IOP N° 18.013/2017

OFICIO N° 3804

Adjunto remito para su conocimiento y fines pertinentes, Informe Final N° 499, de 2017, debidamente aprobado, sobre Inspección de Obra Pública al contrato: "Construcción Complejo Penitenciario Femenino Arica".

**INFORME FINAL N° 499, DE 2017, SOBRE
INSPECCIÓN A LA OBRA: "CONSTRUCCIÓN COMPLEJO PENITENCIARIO
FEMENINO ARICA".**

Fotografía N° 7, conductores eléctricos provisionales con altura bajo lo permitido.
1 de junio de 2017

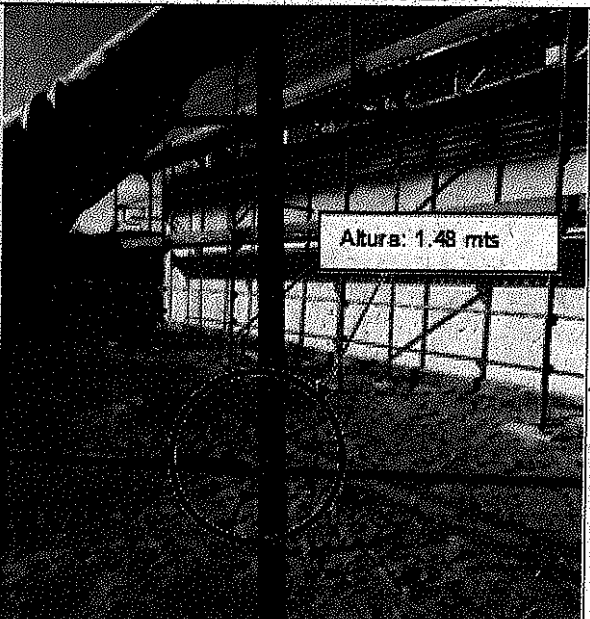
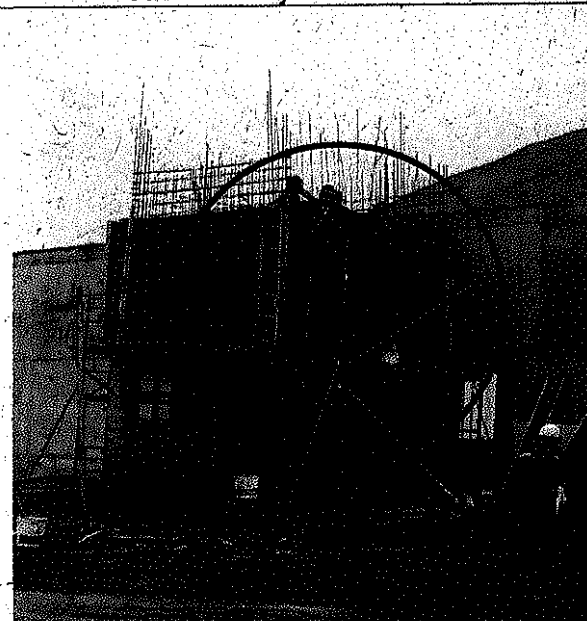
N°	PARTIDA/ ACTIVIDA D/ MATERIA	DETALLE	HALLAZGO	NORMA VULNERADA	RESPALDO	RESPUESTA DEL SERVICIO	CONCLUSIÓN
4	Instalación es eléctricas provisorias.	Extensiones eléctricas provisorias de instalación de faenas.	Se advirtió que en general los tendidos de conductores provisorios de alimentación eléctrica de las distintas faenas de la obra, no respetaban las alturas mínimas, quedando expuestos a golpes o al alcance inmediato de los trabajadores.	resolución N° 258, de 2009, relacionadas con el cumplimiento de las obligaciones legales y reglamentarias que rigen el contrato. Elo transgrede lo establecido en los numerales 8.6 y 8.22 de la norma chilena N° 350 Of 2000, los que establecen que la altura mínima que puede tener un conductor, medida desde el suelo, es de 4 metros. Agrega que dicha altura debe aumentarse en zonas de tránsito de vehículos o maquinarias hasta permitir el paso del vehículo más alto con una holgura de 1 metro. Asimismo, se debe señalar los	Fotografías N°s. 7 a 10 de anexo N° 4.	La Dirección Regional de Arquitectura expone en su respuesta que efectivamente algunos cables eléctricos no alcanzaban la altura mínima de 4 metros. Agrega, que a requerimiento de la inspección fiscal empresa procedió a subsanar el hallazgo, entregando el	Al respecto, cabe señalar que dado que esa entidad presenta antecedentes que acreditan la corrección respecto de las alturas de las alimentaciones eléctricas, corresponde subsanar lo objetado. Sin perjuicio de ello, en lo sucesivo ese servicio deberá adoptar las
